(1) 申請の概要

使用済燃料乾式貯蔵施設を新たに設置する。

(2) 地盤の変位・変形等による損傷の防止 (第3条関係)

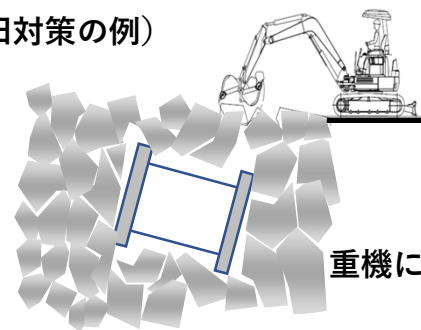
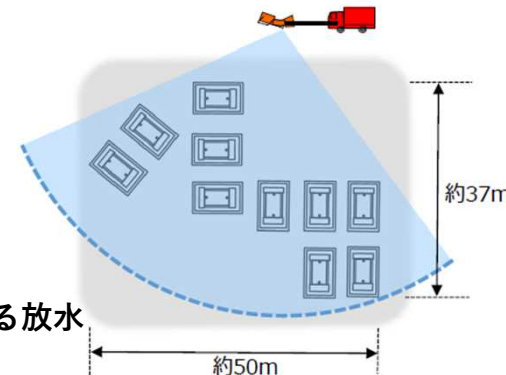
基礎等に固定せず、かつ、貯蔵用緩衝体を装着して設置し、地盤の変位・変形等により乾式貯蔵容器の転倒・衝突等が生じた場合でも、乾式貯蔵容器の安全機能が損なわれないよう設計する。

- 転倒・衝突と同時に告示地震力※¹が作用した場合でも、貯蔵用緩衝体が脱落せず、かつ、乾式貯蔵容器に生ずる応力等が許容限界※²を超えないよう貯蔵用緩衝体を設計する。
- 地盤の変位・変形等の不確かさを踏まえ、次の2つの事象が重畳して発生した場合でも、周辺公衆の受ける実効線量が線量限度(年間で1mSv)を超えないよう瓦礫の除去や放水等の応急復旧対策を用意する。

- ① 乾式貯蔵容器が損傷し、かつ、使用済燃料も損傷して、外部に放射線及び放射性物質が漏えいする事象
- ② 格納設備の全ての給排気口が完全に閉塞し、乾式貯蔵容器の除熱が阻害される事象

審査方針※³に準じて、地盤の変位・変形等により乾式貯蔵容器の転倒・衝突等が生じた場合でも乾式貯蔵容器の安全機能が損なわれないよう設計する方針であることを確認した。

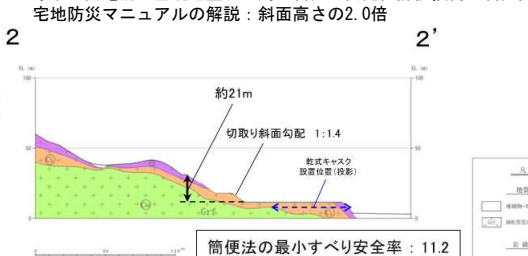
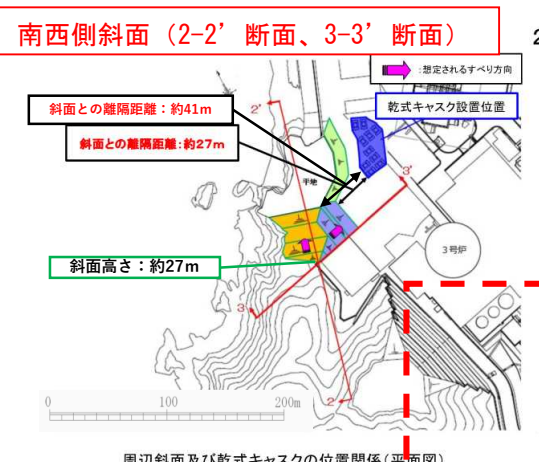
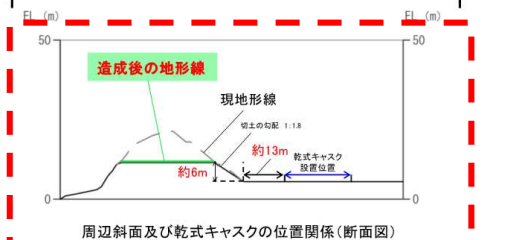
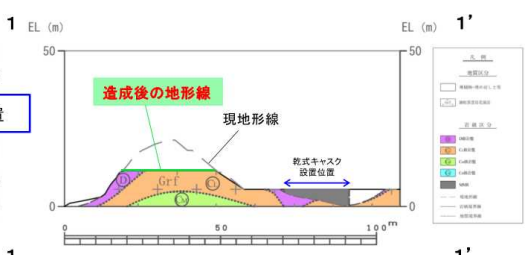
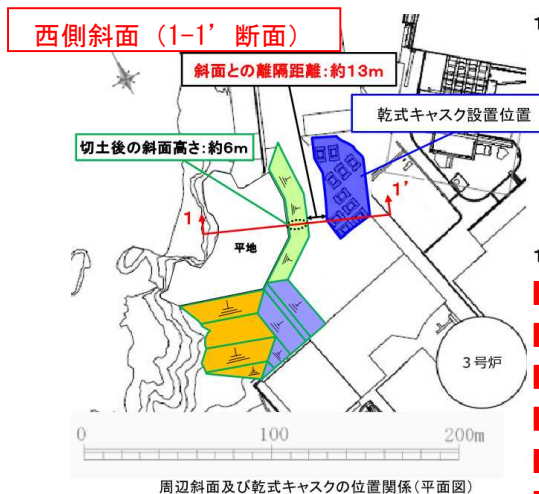
- 乾式貯蔵容器は基礎等に固定せず、かつ、貯蔵用緩衝体を装着して設置する。また、乾式貯蔵容器は、貯蔵用緩衝体の重量を加味した自重その他の荷重と告示地震力を組み合わせた荷重条件に対して、乾式貯蔵容器の安全機能を損なわないよう設計する。
- 貯蔵用緩衝体は、告示地震力に対して乾式貯蔵容器から脱落せず、かつ、緩衝機能を損なわないよう設計する。
- 格納設備その他の周辺施設は、既許可の耐震設計方針 (Cクラス) に基づき設計する。
- 乾式貯蔵容器は、周辺施設等からの波及的影響によって安全機能を損なわないよう設計する。

- 乾式貯蔵容器は基礎等に固定せず、かつ、貯蔵用緩衝体を装着して設置し、自重その他の荷重と告示地震力に対してその安全機能を損なうおそれがないよう設計する方針であることを確認した。
- 貯蔵用緩衝体は、告示地震力に対して乾式貯蔵容器から脱落せず、かつ、緩衝機能を損なわない設計とするほか、周辺施設は既許可の耐震設計方針 (Cクラス) に基づき設計することを確認した。
- 乾式貯蔵容器は、告示地震力又は基準地震動を適用して実施した周辺施設等からの波及的影響評価に基づき、安全機能が損なわれないよう設計する方針であることを確認した。

図 竜巻による波及的影響

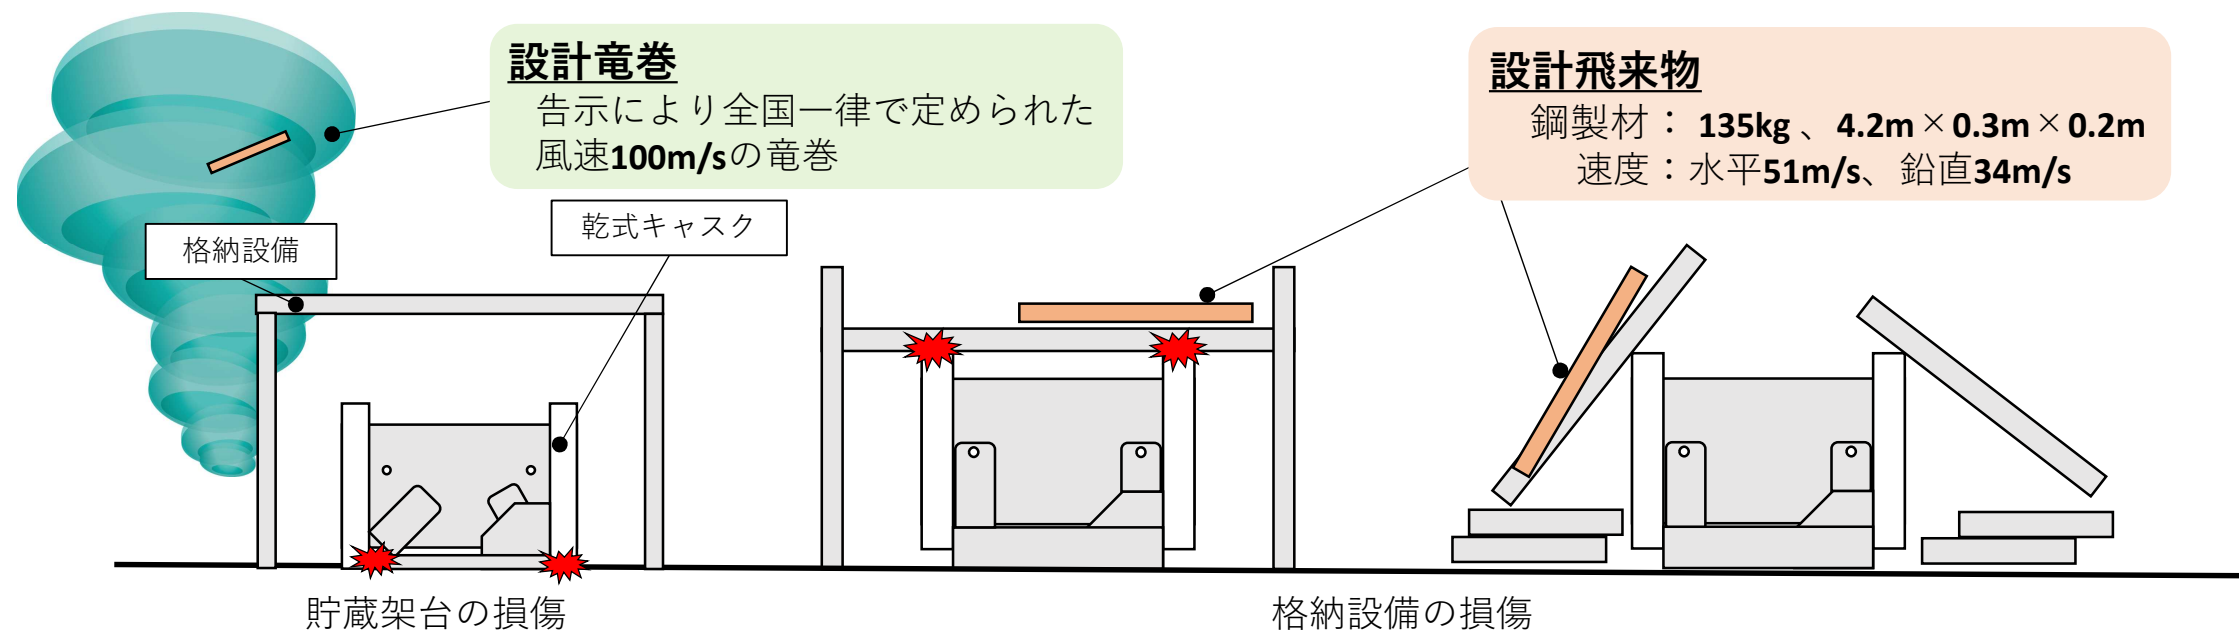
- 竜巻防護施設として乾式貯蔵容器を、波及的影響を及ぼし得る施設として格納設備、貯蔵架台、構台※2を選定。
※2 既認可において竜巻の風圧力、気圧及び飛来物の衝突に対し、倒壊しない強度を有することを確認済み。
- 告示竜巻※3を踏まえ100m/sの竜巻を設計竜巻として設定し、乾式貯蔵容器は竜巻による荷重（風圧力、気圧差、飛来物の衝撃荷重）に対して安全機能が損なわれない設計とする。
※3 兼用キャスク告示第3条により全国一律で定められた竜巻（風速100m/s）
- 衝突時の運動エネルギー又は貫通力が設計竜巻による飛来物（設計飛来物）よりも大きくなるものについて固縛等の必要な飛来物発生防止対策を講ずる。
- 格納設備及び貯蔵架台が倒壊し、落下又は倒壊したコンクリートパネルが設計飛来物とともに衝突した場合でも、乾式貯蔵容器の安全機能を損なうことがないように貯蔵用緩衝体を設計する。
- 格納設備のコンクリートパネルは、設計飛来物の衝突による貫通及び裏面剥離を防止し、飛来物とならない設計とする。

乾式貯蔵容器の設計方針が兼用キャスク告示及び竜巻ガイドを踏まえたものであること、竜巻による設計荷重に対して乾式貯蔵容器の安全機能が損なわれないこと、告示竜巻による乾式貯蔵容器の損傷を防止するための貯蔵用緩衝体を装着すること、固縛等の必要な飛来物発生防止対策を講ずること等を確認した。

既許可申請書における検討用地震による地震動との比較

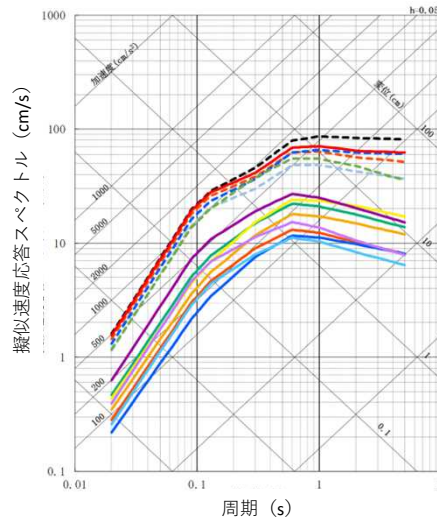
申請者は、地震調査委員会（2025）に示される海域活断層のうち、敷地から半径100kmの敷地周辺海域に分布する20の断層を抽出し、既許可申請書の評価及び既往文献と比較するとともに、基準地震動及び基準津波の変更の要否について確認した。

- 基準地震動については、地震調査委員会（2025）を踏まえ見直した海域活断層のうち、敷地に大きな影響を与えると予想される断層による地震による地震動と既許可申請書の検討用地震による地震動との比較を行い、変更する必要がないことを確認した。
 - －美浜湾断層以外の断層の地震動の評価結果については、検討用地震による地震動の評価結果を下回ること
 - －美浜湾断層の地震動の評価結果については、検討用地震による地震動の評価結果と同等であったため、さらに詳細な地震動評価を行った結果、既許可申請書の基準地震動の評価結果を下回ること
- 基準津波については、地震調査委員会（2025）を踏まえ見直した海域活断層のうち、敷地に大きな影響を与えると予想される断層を波源としたパラメータスタディによる津波高さとの比較を行った結果、変更する必要がないことを確認した。
